6. PLANÄNDERUNG - ERLÄUTERUNGSBERICHT

NEUBAU DER 380-KV-HÖCHSTSPANNUNGSFREILEITUNG

UMSPANNANLAGE OBERZIER – PUNKT BLATZHEIM,

BAULEITNUMMER 4236

Abbildung 1: Mastverschiebung Nr. 37 der Bl. 4236

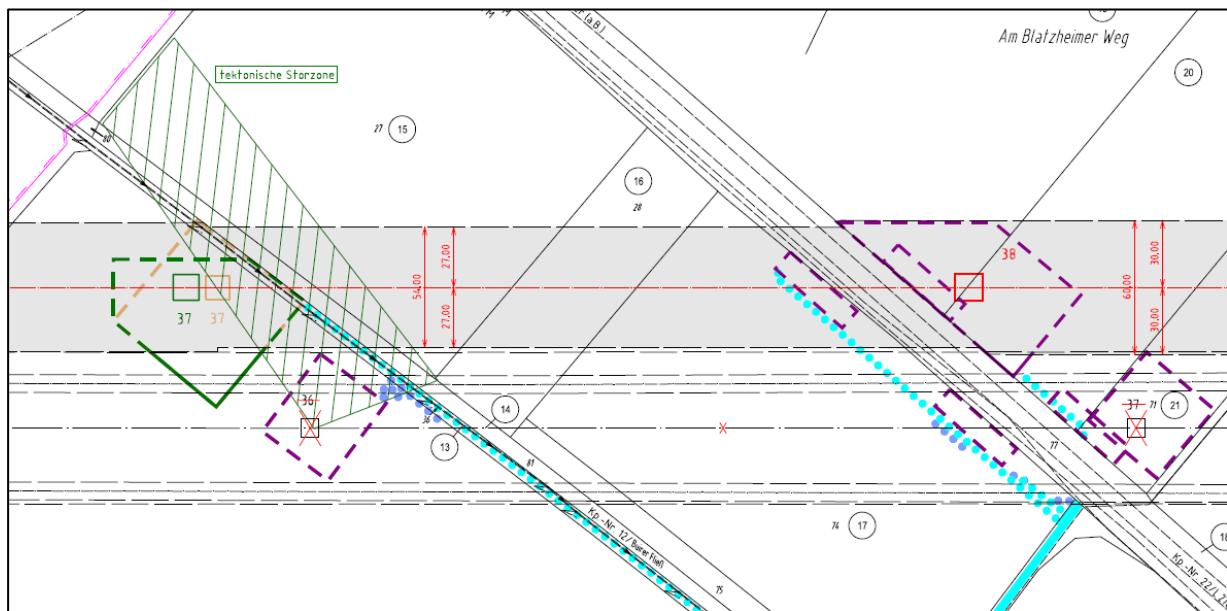
Fläche um den Buirer Burg-Sprung am Standort Nr. 37 (siehe Abb. 1 und Anlage Nr. 7) vollständig von jeglicher Neubebauung freigehalten wird. Bei Bauwerken in diesem Bereich könnte es über einen längeren Zeitraum zu leichten Schiefstellungen kommen. Das könnten Horizontalspannungen in den Leitungen verursachen.

Deshalb wird unsere Planung umgestellt, um den Maststandort Nr. 37 vollständig außerhalb der betroffenen Zone nach Südwesten zu verschieben.

Der Maststandort Nr. 37 soll innerhalb der Leitungsachse der Bl. 4236 auf dem schon bislang dafür vorgesehenen Flurstück um 14,3 m Meter in Richtung Südwesten, näher zu dem Masten Nr. 36 Bl. 4236, verschoben werden. Diese Verschiebung in Längsrichtung der Leitungsachse geht nicht mit einer Änderung des Masttyps einher. Eine Änderung des Fundaments liegt ebenfalls nicht vor. Die Verschiebung führt zu keiner Veränderung der Schutzstreifenbreite. (siehe Abb. 1) Der Eigentümer (RWE Power) ist bereits in Kenntnis gesetzt und über die Planänderungen informiert worden. Eine Zustimmung liegt mündlich bereits vor. Die temporäre Baustellen-einrichtungsfläche für den Neubaumast Nr. 37 wird geringfügig in ihrer Lage angepasst. Die Fläche wird dabei nicht vergrößert und es liegen keine neuen Betroffenheiten vor.

Abb. 2: geänderter Maststandort Nr. 37 der Bl. 4236 (Auszug aus Anlage 14.6.1)

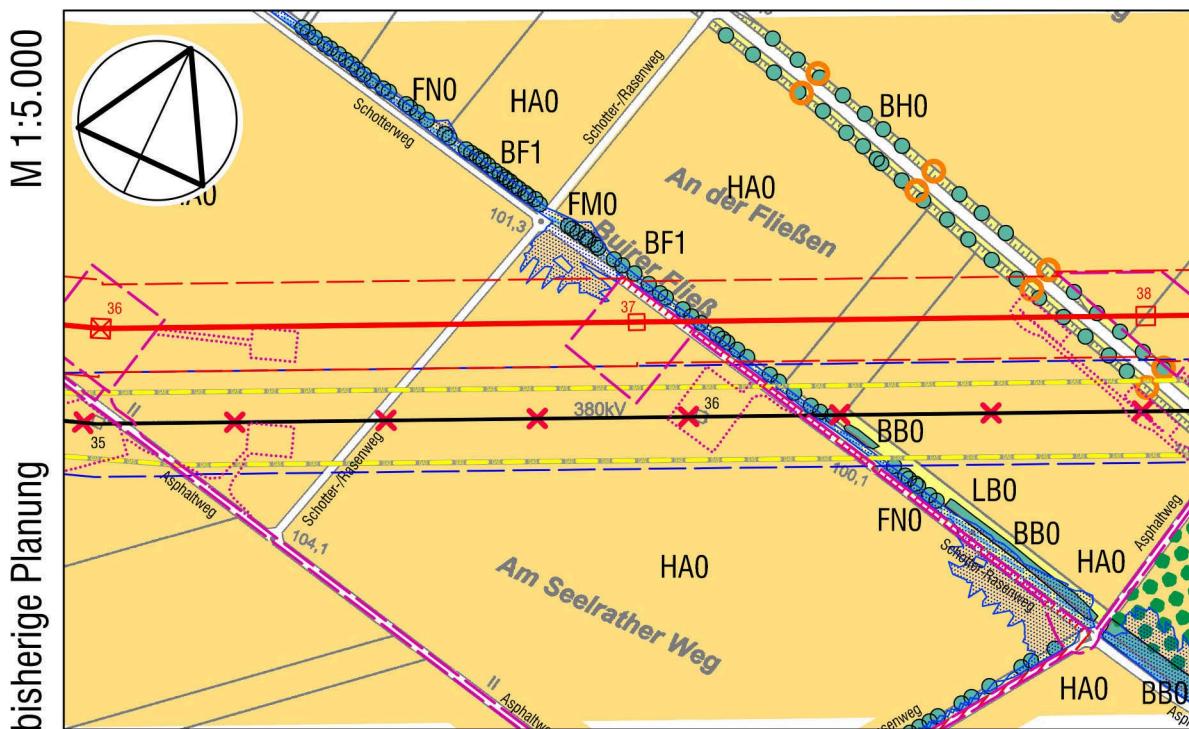
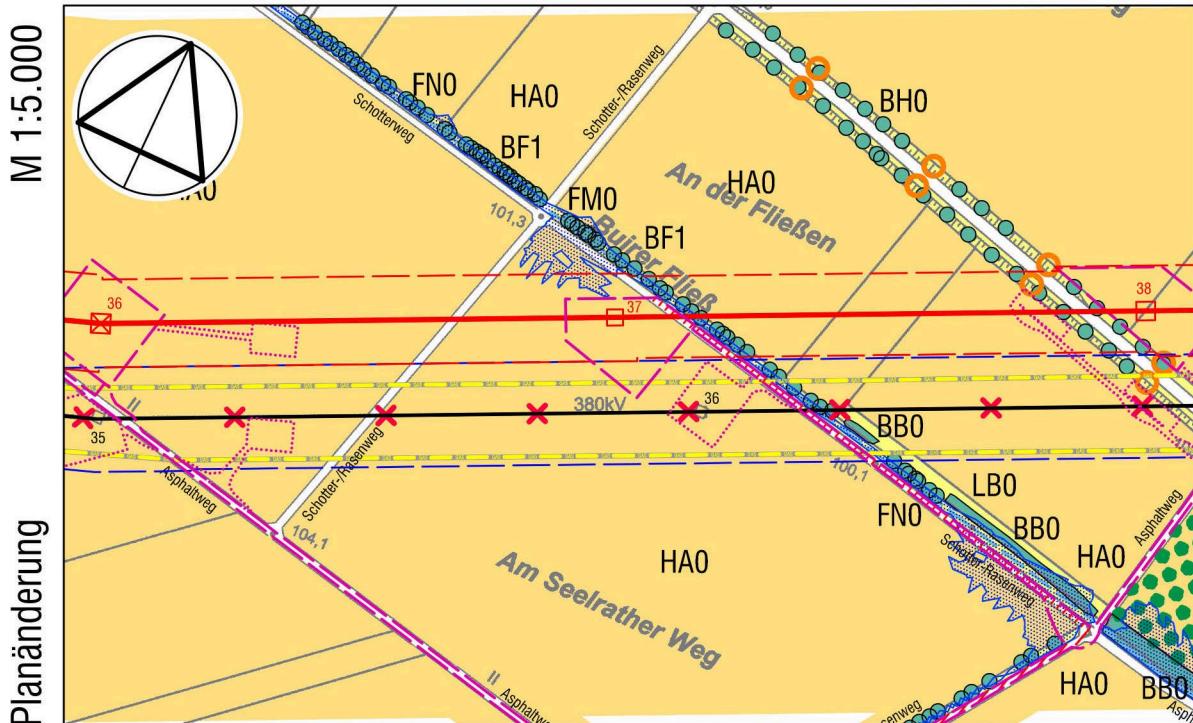
Die zuvor erläuterte, technisch erforderliche, Verschiebung des Mastes Nr. 37 der Bl. 4236 um 14,3 m in südwestlicher Richtung zum Mast Nr. 36 aufgrund von Bodensetzungen ausgelöst durch eine tektonische Störungszonen im Zusammenhang mit Sümpfungsmaßnahmen des Braunkohle Tagebaus Hambach erfolgt innerhalb einer intensiv landwirtschaftlich bewirtschafteten Fläche (Acker). Nördlich des Mastes Nr. 37 verläuft ein geschotterter landwirtschaftlicher Weg und ein temporär wasserführender Graben (Buirer Fließ) mit einer begleitenden Baumreihe. Schutzgebietsausweisungen nach BNatSchG liegen hier nicht vor.

Die bisher geplante Arbeitsfläche wird geringfügig in ihrer Lage und Abmessung angepasst, um Überlagerungen mit dem festgesetzten Überschwemmungsgebiet entlang des Buirer Fließes zu vermeiden. Die Größe der Arbeitsfläche verändert sich nicht. Aufgrund der geänderten Abmessung reduziert sich die Länge der auszubauenden Zuwegung um ca. 25 m. Keine Veränderungen gibt es bei den Abmessungen des Schutzstreifens, des Mastes, der Rundköpfe und der Gründung. Somit sind keine bau-, anlage- oder betriebsbedingten Veränderungen an der Freileitung, bis auf den Standort des Mastes Nr. 37 der Bl. 4236, zu verzeichnen.
